**Oficio No. SGPA/DGIRA/DG/ 08052**

**Ciudad de México, a 14 OCT 2019**

Una vez analizada y evaluada la manifestación de impacto ambiental, modalidad regional (MIA-R), correspondiente al denominado "**Planta Solar Chayito**" que en lo sucesivo se denominará como el **proyecto**, presentado por la empresa **Energía del Sureste Zazil, S.A.P.I. de C.V.**, en lo sucesivo la **promovente**, con pretendida ubicación en el Municipio de Galeana, Estado de Chihuahua, y

Figura 1. Arreglo del proyecto presentado en la MIA-R.

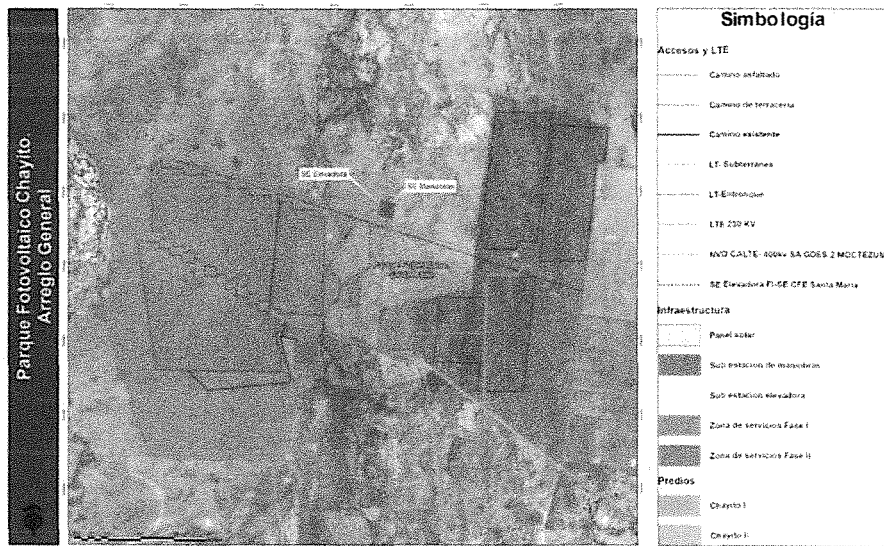
- II. Que la **promovente** omitió presentar el trazo de los caminos asfaltados y de terracería que pretende desarrollar, si bien manifestó que se afectará la misma superficie de 0.8955 ha, para caminos de terracería y 0.9399 ha, para caminos asfaltados, en los planos presentados, correspondientes al nuevo arreglo del **proyecto** no se muestran los mismos, por lo que no se tiene la certeza de si presentaron cambios en su trazo.

- III. La **promovente** eliminó de la tabla de superficies y de los planos del nuevo arreglo del **proyecto**, el trazo y superficie de la Línea de Transmisión Eléctrica de 400 kV y la línea de entronque con la línea de alta tensión de 400 kV propiedad de CFE existente Chihuahua - Nuevo Casas Grandes, sin especificar cuál será la manera mediante la cual se transmitirá la energía eléctrica generada en el predio "Chayito II", donde se pretende la construcción de una Subestación Eléctrica potenciadora de 400 kV y una Subestación de Maniobras y una generación de 400 MW de energía eléctrica.
